改善箇所説明図

基準不具合発生箇所

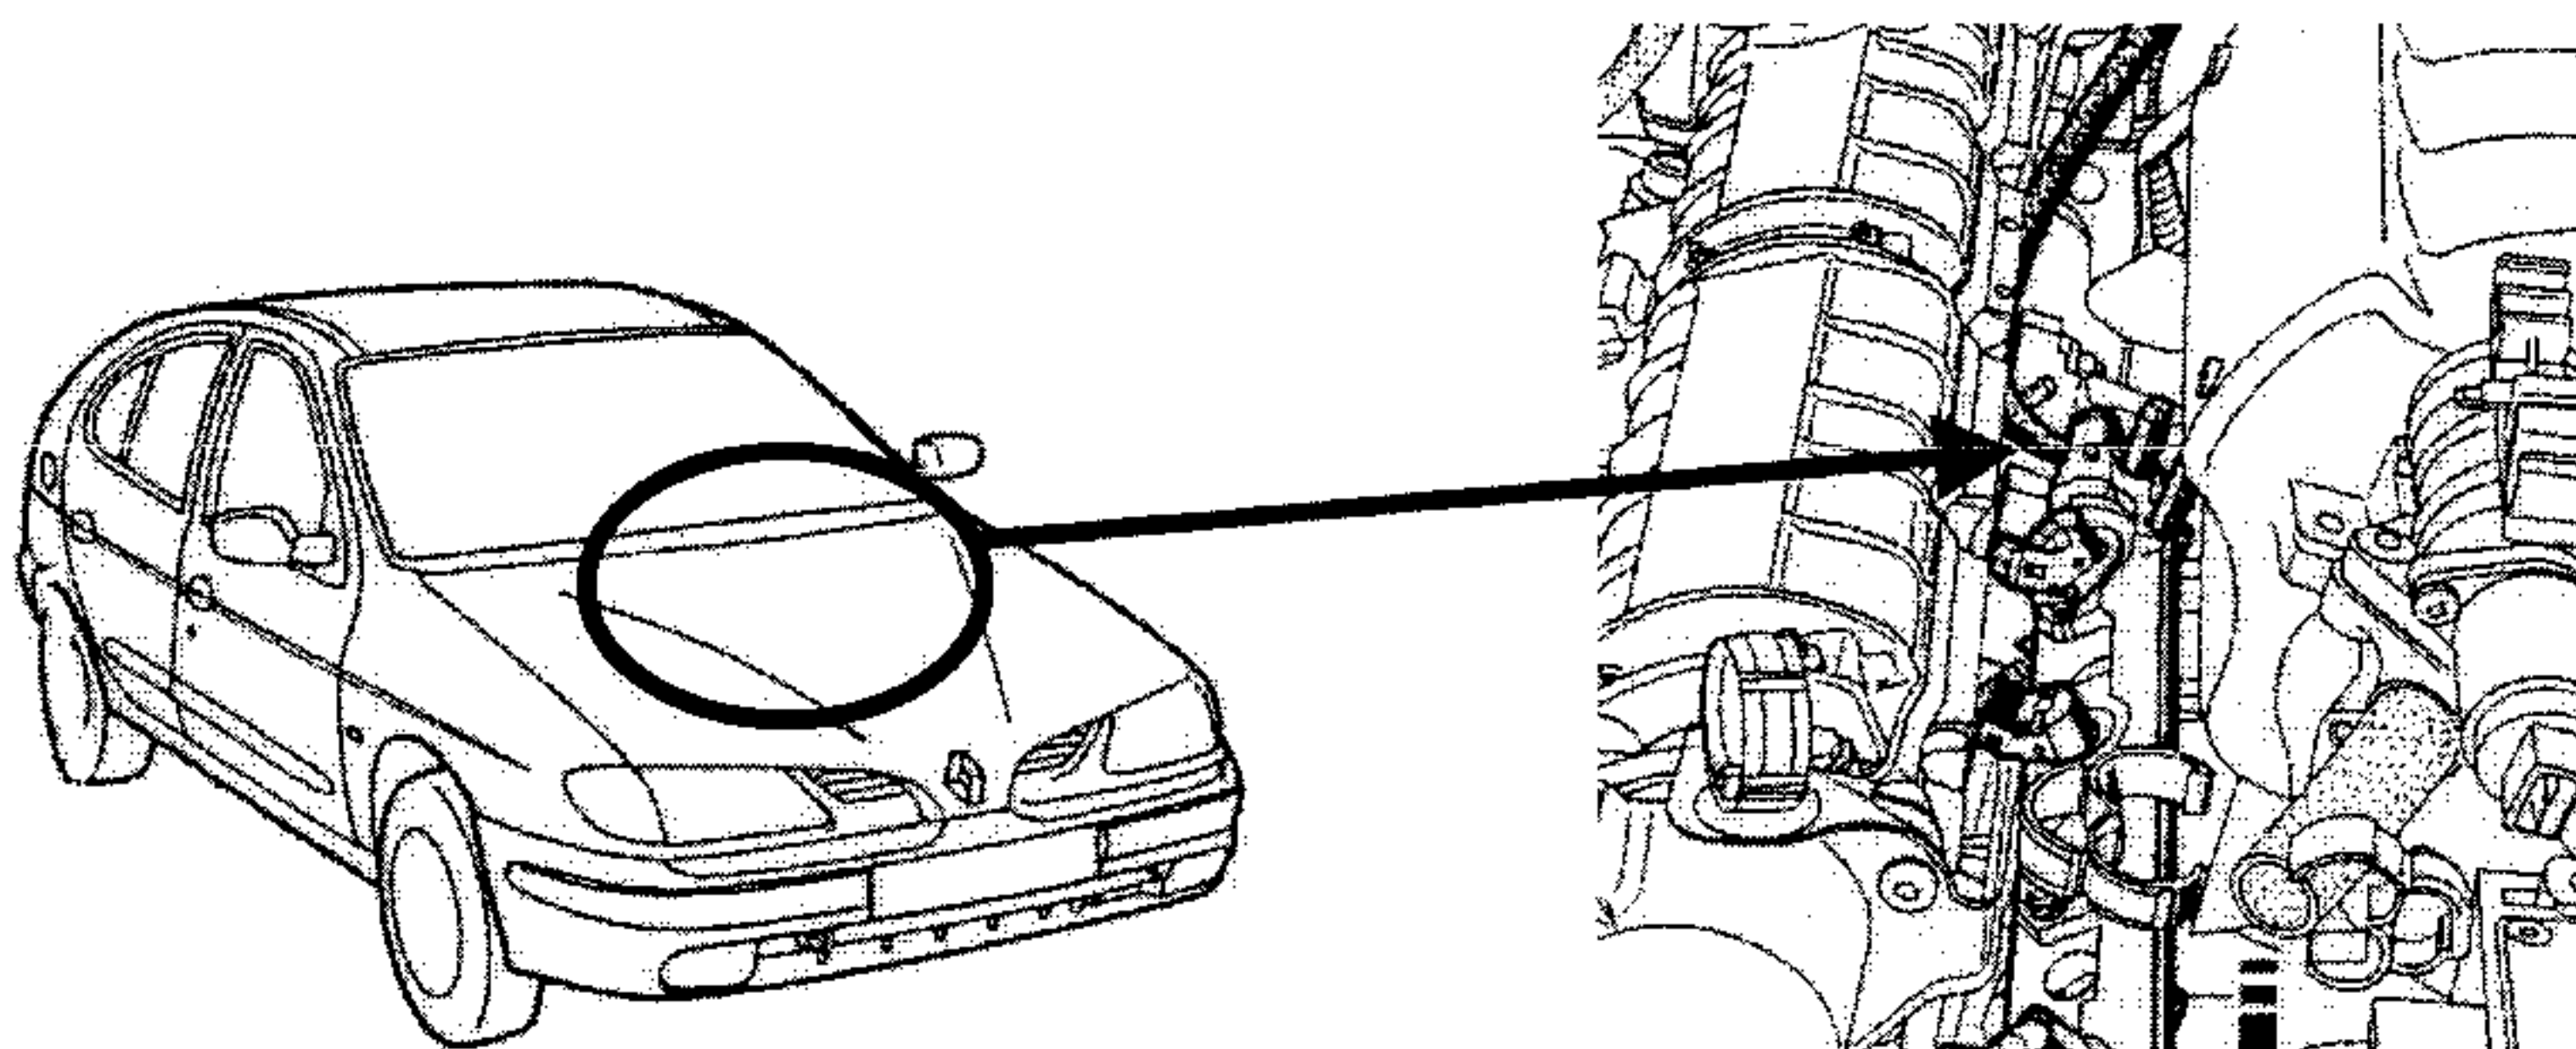
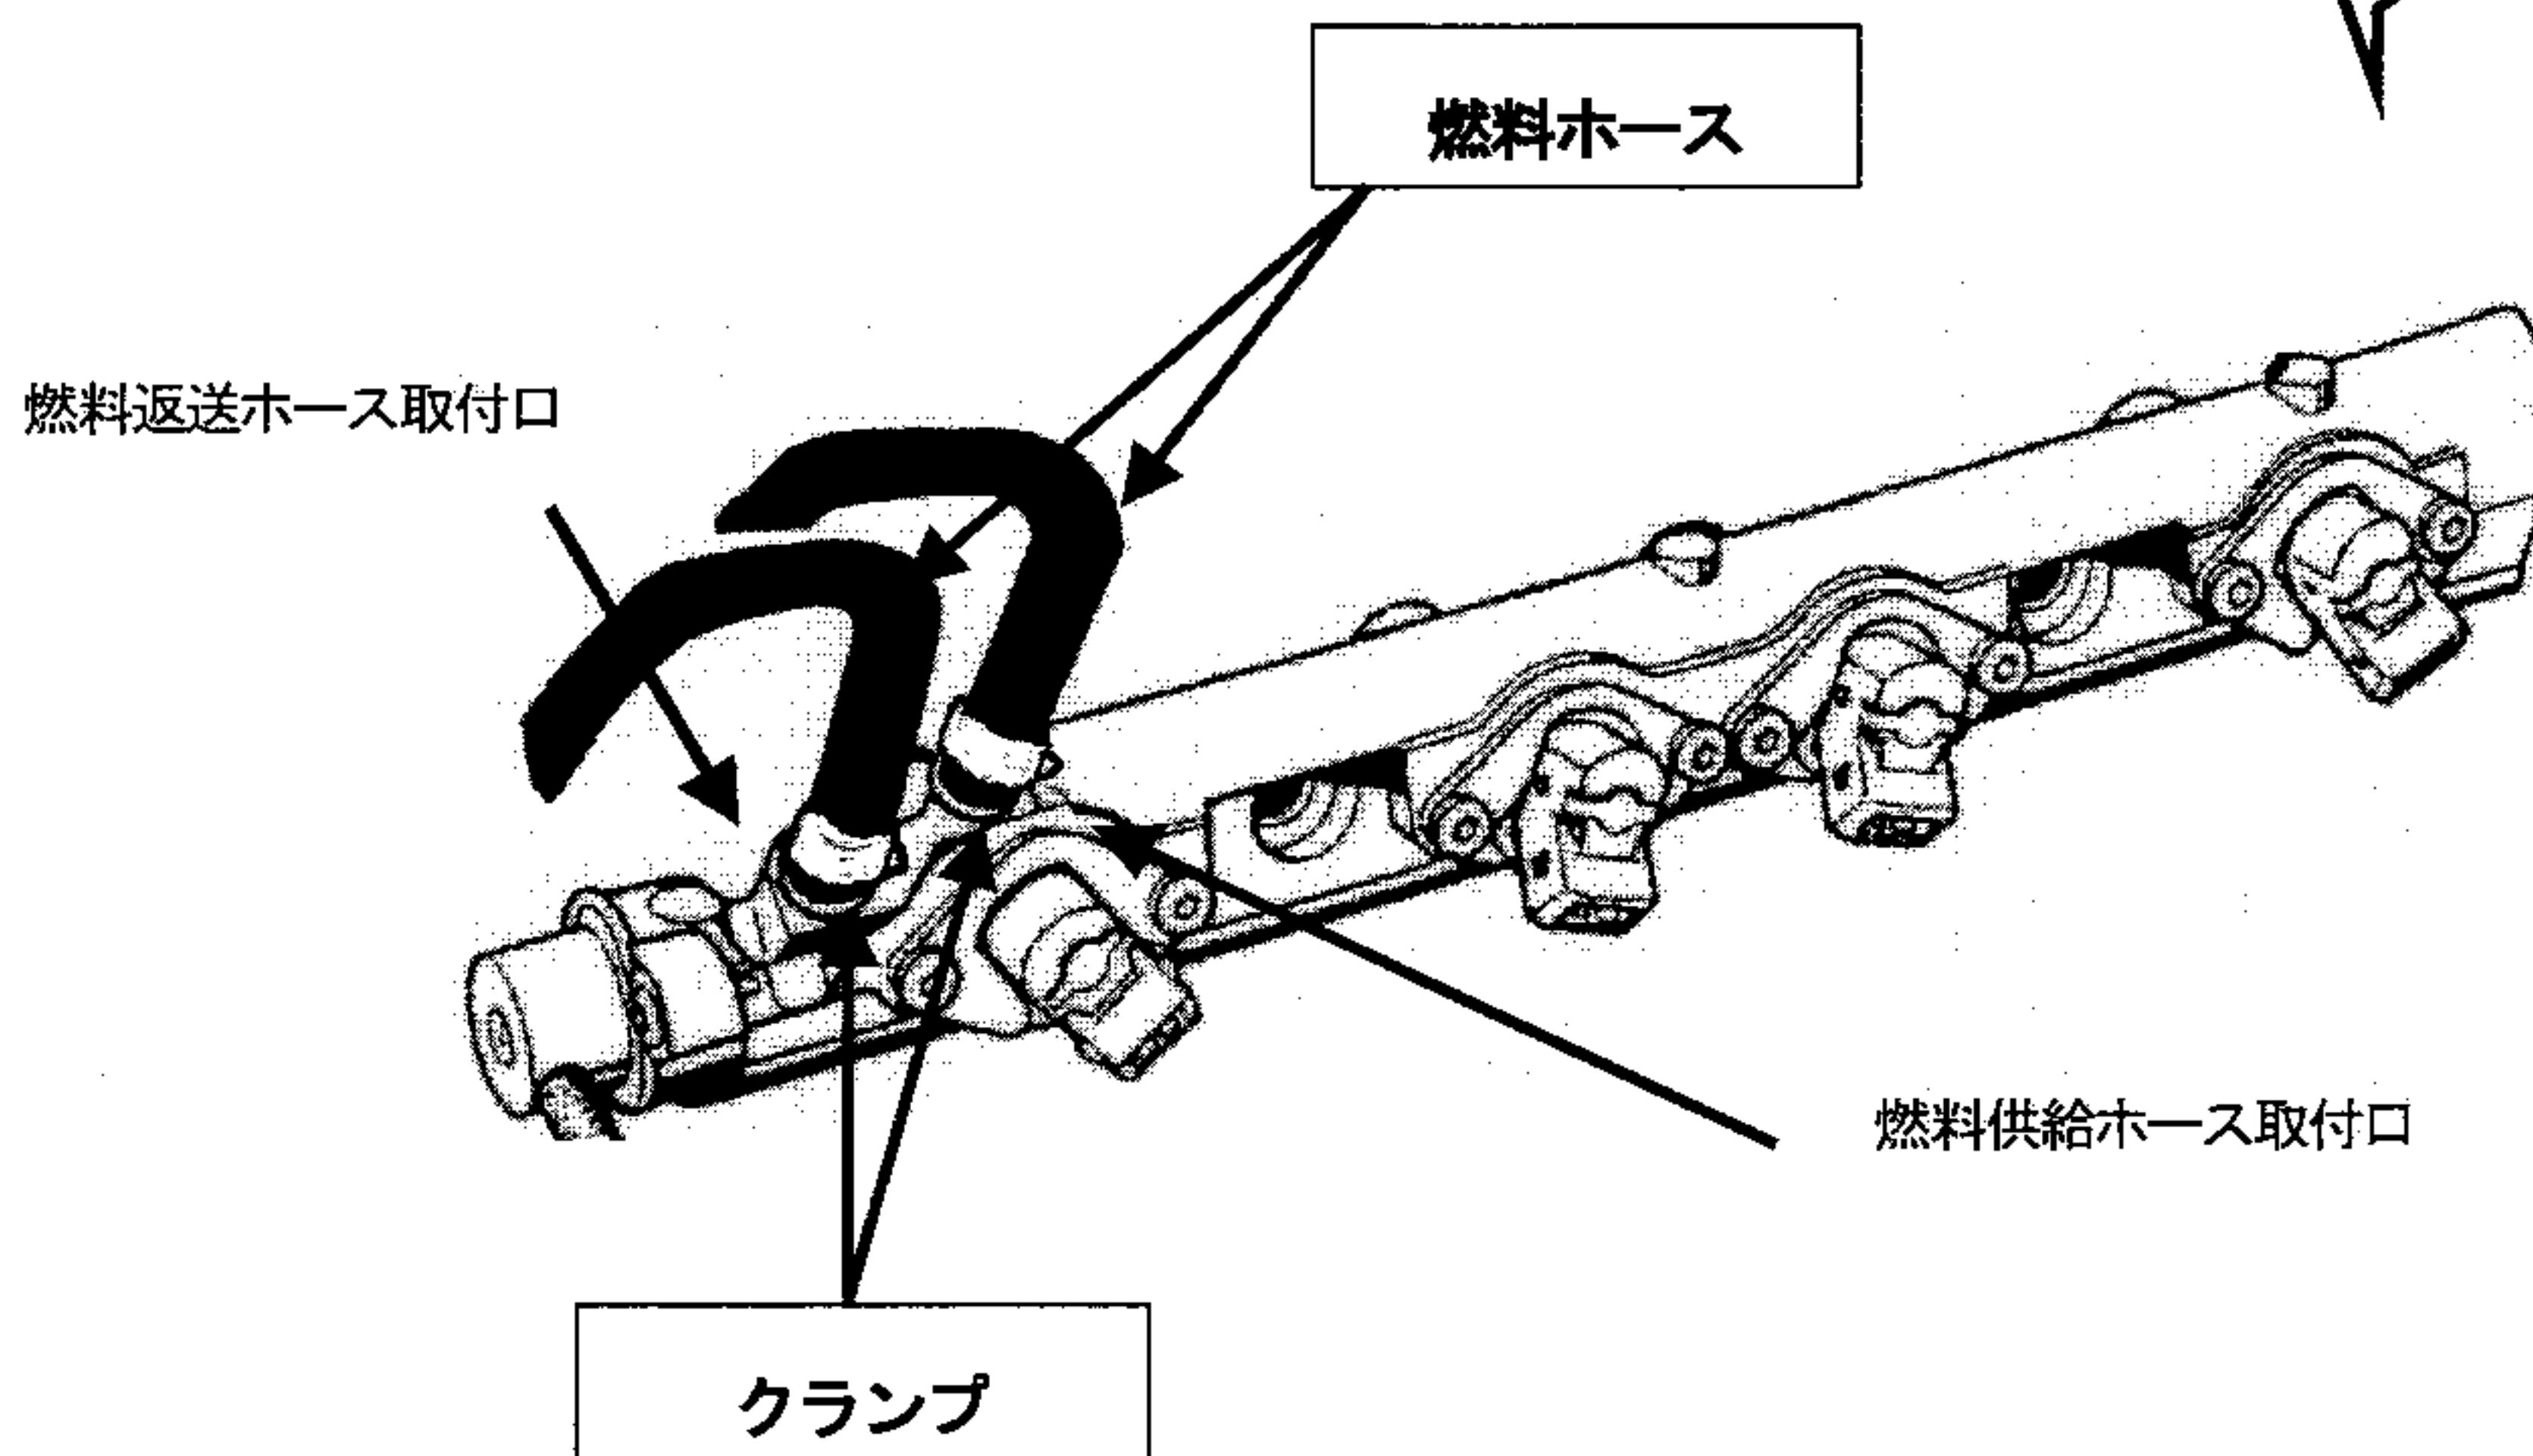
原動機において、燃料ホースの材質が不適切なものがあるため、エンジンルーム内の熱により当該ホースが硬化して燃料分配器との接続部の締め付けが不十分となり、当該接続部から燃料が漏れるおそれがある。

全車両、燃料ホース及びクランプを対策品と交換する。
